CORRECTION URGENTE DE DISPOSITIF MÉDICAL

Le 20 octobre 2022

Description du problème Corporation Baxter émet une correction urgente de dispositif médical au niveau de l'utilisateur pour la pompe à perfusion volumétrique Novum IQ LVP. Cette correction est liée à deux problèmes logiciels différents qui surviennent pendant l'utilisation. Ces problèmes concernent les versions du logiciel 1.1.3 et 1.1.4 (en vente présentement), sauf indication contraire dans ce document. Ces problèmes ne touchent pas les perfusions qui sont menées jusqu'au bout.

Figure 1 : Bonne et mauvaise transition d'écran pendant le flux de travail de l'alarme « Air encore détecté »

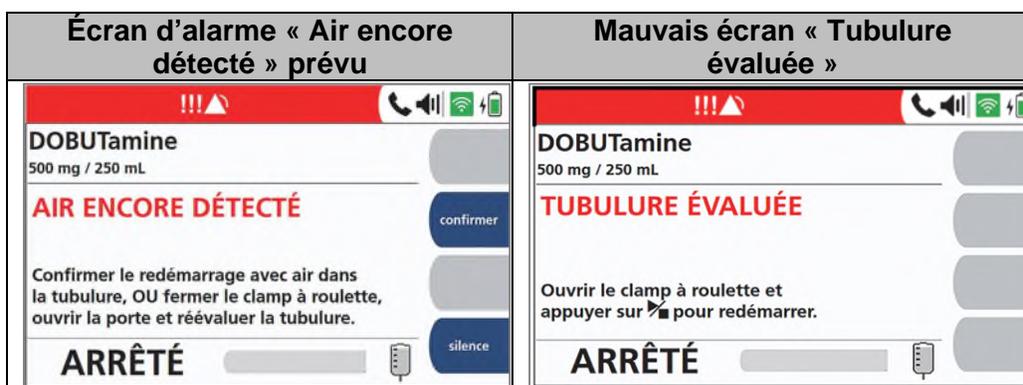
Le deuxième problème observé est une transition d'écran inattendue pendant le flux de travail de l'alarme « Air encore détecté ». Le problème survient lorsque l'utilisateur s'occupe d'une alarme « AIR DANS LA TUBULURE » de priorité élevée, choisit de continuer la perfusion et n'évacue pas l'air dans la tubulure. Il arrive alors parfois que l'alarme « Air encore détecté » ne se déclenche pas. La pompe passe plutôt directement à l'écran « Tubulure évaluée » et affiche des indicateurs visuels d'alarmes de priorité élevée, c.-à-d. un bandeau d'alarme et une alarme rouge clignotante.

Ces indicateurs visuels d'alarme (bandeau d'alarme et alarme rouge clignotante) perdurent pour le reste de la perfusion et ne disparaissent que quand l'utilisateur ouvre la porte.

Tant que ces indicateurs visuels d'alarme sont présents, l'utilisateur ne verra pas les alarmes de moindre priorité que l'alarme « Air encore détecté », c.-à-d. qu'elles ne s'afficheront pas et ne seront pas accompagnées d'une alarme sonore, comme les alarmes d'occlusion en amont ou en aval. Consulter le Manuel de l'opérateur, Tableau 8-2 Alarmes générales, pour obtenir la liste complète des priorités d'alarmes.

Figure 3 : **Bon et mauvais écran « Tubulure évaluée »**

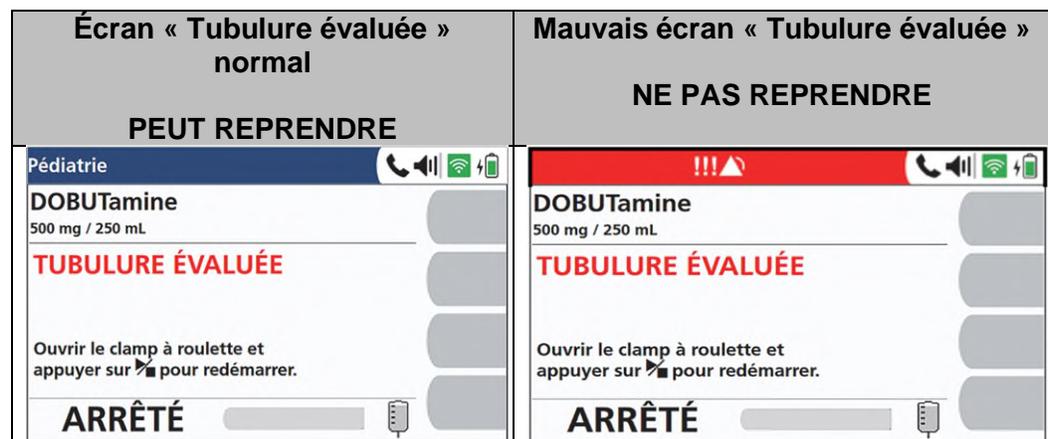
3. Pour le deuxième problème du flux de travail de l'alarme « Air encore détecté », si les opérateurs sont confrontés à l'écran « Tubulure évaluée » avec le bandeau d'alarme et la lumière clignotante rouge (voir la **Error! Reference source not found.3**, image de droite), les opérateurs **ne doivent pas** reprendre la perfusion.
 - Les utilisateurs doivent ouvrir la porte,
 - Inspecter à nouveau la tubulure pour détecter la présence d'air,
 - Éliminer tout air résiduel dans la tubulure conformément aux politiques de l'hôpital
 - Fermez de nouveau la porte.

Les opérateurs ne doivent reprendre la perfusion que lorsque s'affiche l'écran « Tubulure évaluée » **sans** bandeau d'alarme et lumière clignotante rouge (voir **Error! Reference source not found.3**, image de gauche) après la fermeture de la porte.
